**INFORME DE REVISIÓN DEL ESTUDIO VIAL Y DISEÑO GEOMÉTRICO DE LA AV.  
ALFONSO LAMIÑA Y RÍO SANTIAGO (PUAE SAN PATRICIO).**

figura. 2 Sección Típica Calle Río Santiago

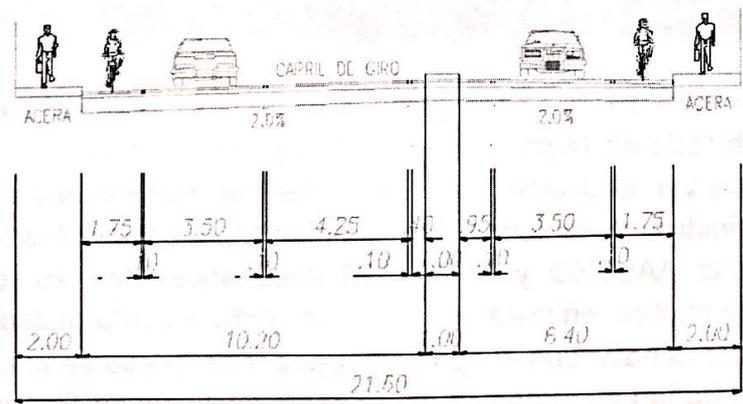
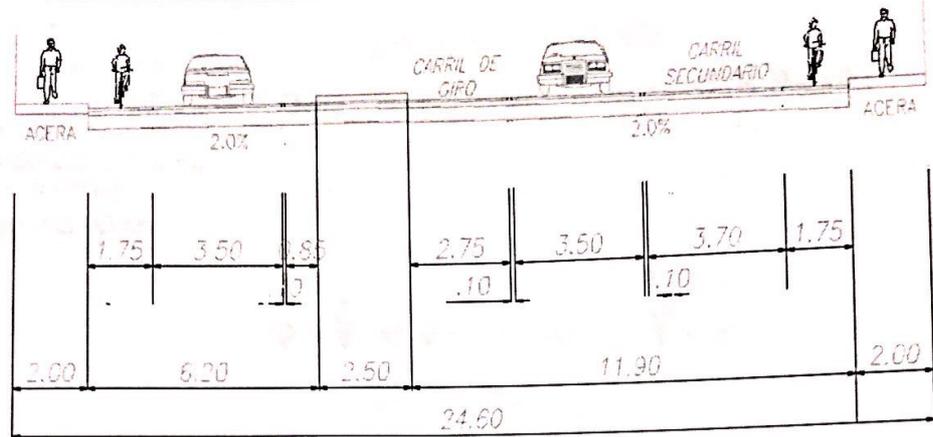
El Informe Vial y de Diseño Geométrico de la Av. Alfonso Lamiña y Calle Río Santiago, se proyecta con las siguientes características (ver figura 1 y 2):

- Luego de la revisión del diseño geométrico de la Av. Alfonso Lamiña y Calle río Santiago ubicada en la parroquia Cumbayá, se concluye que la definición del trazado de la vía, el diseño horizontal y vertical, secciones transversales y los criterios definidos en el informe vial, cumplen con los requisitos técnicos en base a las normas AASTHO y MOP-2003 necesarios para su aplicación en la ejecución de la obra, en vista de lo cual se emite la conformidad respectiva.
- Es importante señalar que el consultor debe tener presente el cumplimiento del artículo 100 de la Ley Orgánica del Sistema Nacional de Contratación Pública. Además, tiene la obligación de ampliar y resolver cualquier inquietud que se presente respecto al diseño propuesto durante el proceso constructivo.
